KIIRELOOMULINE — ohutusteade Probleem IPX1 klassi sümboliga sildil

IPX1 klassi sümbol on trükitud erinevatele mähise siltidele

Joonis 1. Näide sildist, millel on IPX1 sümbol (punane kast)

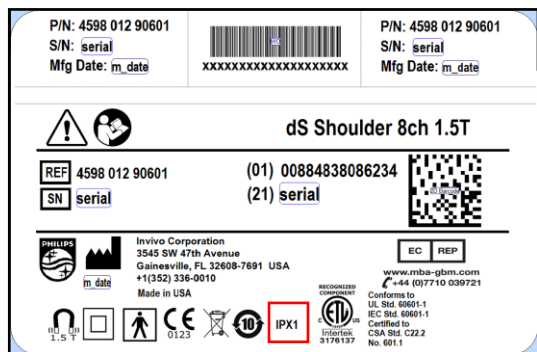
Mitmel Philipsi öla- ja neurovaskulaarsetel mähistel on tuvastatud ebatäpsusi mähise sildil. Täpsemalt on siltidele ekslikult trükitud IPX1 klassi sümbol. IPX klass tähistab toote kaitset vee sissetungimise eest. Seda tüüpi klassi märkimine ei ole nende mähiste puhul vajalik ega mõjuta seadmete toimivust. Ohutusteatega soovitakse teid teavitada:

Selle teatise kokkuvõte on, et teatise leheküljel 2 loetletud mähiste siltidele on ekslikult trükitud sümbol IPX1 (vt joonis 1). Nendele mähiste puhul ei ole selle klassi märkimine nõutud. Kahjuks lisati eksituse tõttu see sümbol toote sildile. Selle sümboli olemasolu sildil ei mõjuta mähiste kuju, toimivust ega funktsiooni ega ohusta patsienti või kasutajat.

PHILIPSI PLANEERITUD TEGEVUSED	<p>Vältimaks selle mittevastavuse esinemist tulevikus, rakendatakse korrigeerivaid ja ennetavaid meetmeid. Toimuvad kohesed parandustoimingud, et eemaldada tulevikus kasutatavatelt siltidelt IPX1 sümbolid.</p> <p>See teatis saadetakse klientidele, kelle asutusse on paigaldatud tooted, millel esineb antud probleem.</p>			
LISATEAVE JA TUGI	Antud probleemi kohta lisateabe ja abi saamiseks võtke palun ühendust oma kohaliku Philipsi tootesindajaga: MeditSiinigrupp AS , Pärnu mnt 499, Laagri. E-kiri service@meditsiinigrupp.ee
